Nouvelle prise d'eau de Sainte-Foy

Réponses aux questions et commentaires additionnels
du 28 février 2006 du Bureau d'audiences publiques
sur l'environnement

N/Réf. : 856042-104-EN-0002 00

Carte 1 Zone visée par la mesure V4 (entre les flèches rouges)

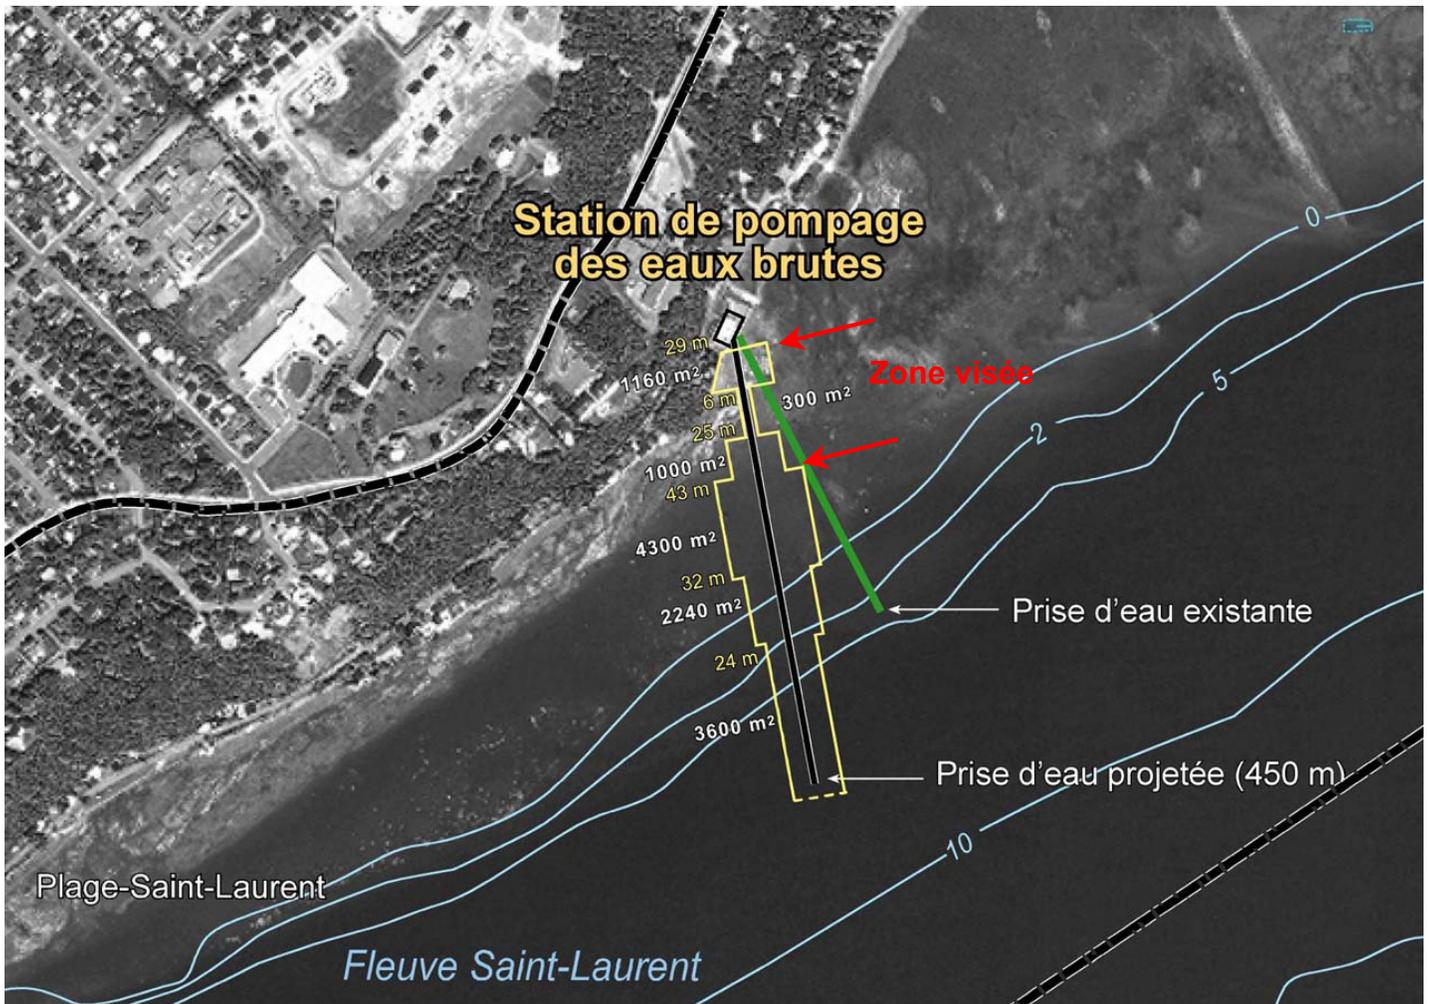
Des mesures de compensation sont prévues pour l'empiètement de 420 mètres carrés prévu dans l'habitat du poisson. Il a été mentionné lors de l'audience publique que les aménagements compensatoires seraient effectués dans le parc municipal qui se trouve à l'est de la station de pompage (M. Patrick Charbonneau, DT1, p.78). Veuillez préciser la nature des travaux prévus à cet effet.

Ainsi, par l'entremise de cette mesure, il y a une augmentation potentielle de la superficie du marais à scirpe de 2 460 m² (carte 1).
